改善箇所説明図

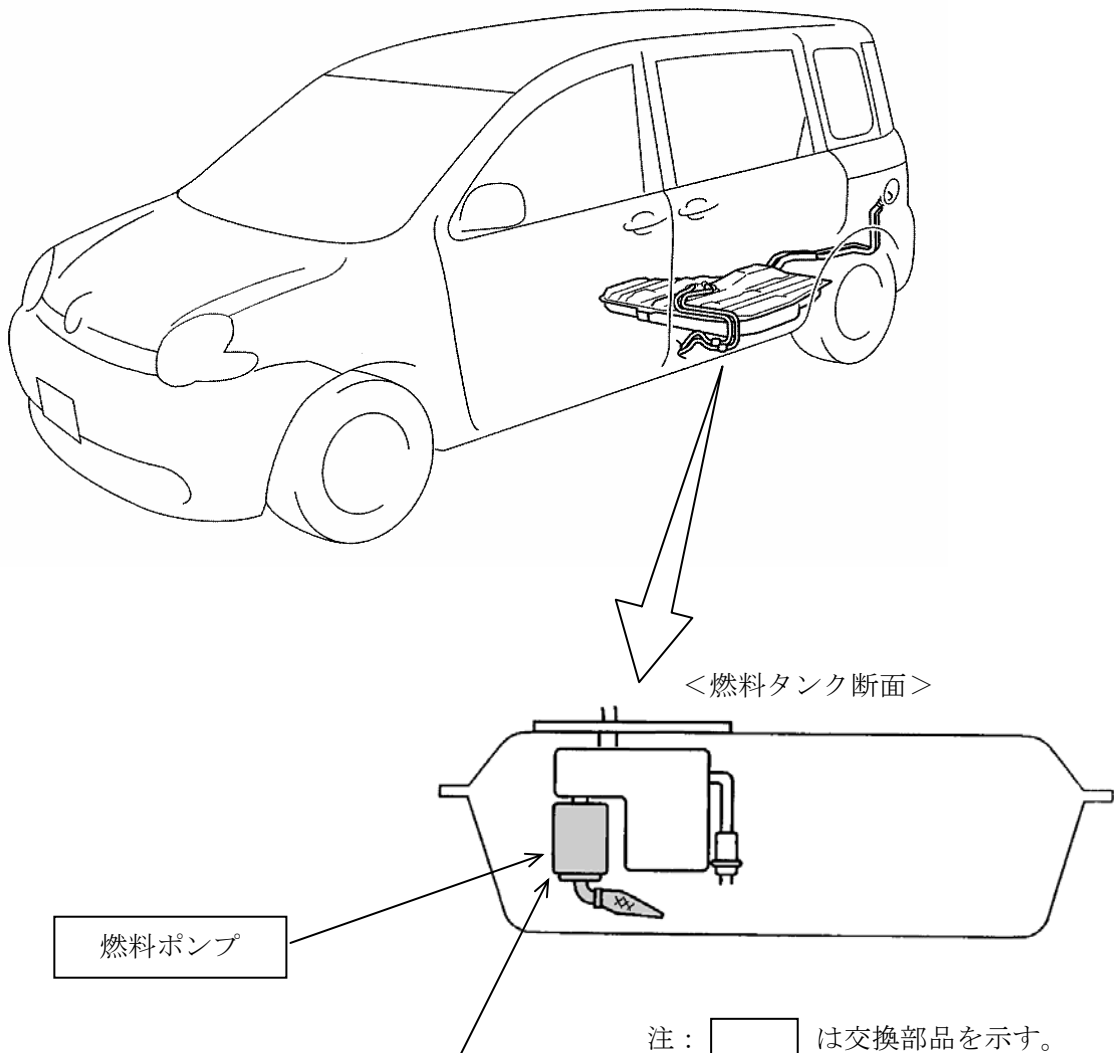
基準不適合発生箇所

電動式燃料ポンプの内部モータの隣接するコイル線が干渉しているため、燃料中の微小異物とモータの振動によりコイル線の被覆が摩耗することがある。そのため、そのまま使用を続けると、コイル線の被覆が損傷して短絡し、燃料ポンプが作動しなくなり、エンジンが停止して再始動できなくなるおそれがある。

改善の内容

全車両、当該燃料ポンプを対策品と交換する。

識別：改善済車両にはエンジンルーム右側のボデーパネル（サスペンション取付部側面）に黄色ペイントを塗布する。なお、ハイエースおよびレジアスエースは車台番号打刻左上部に黄色ペイントを塗布する。
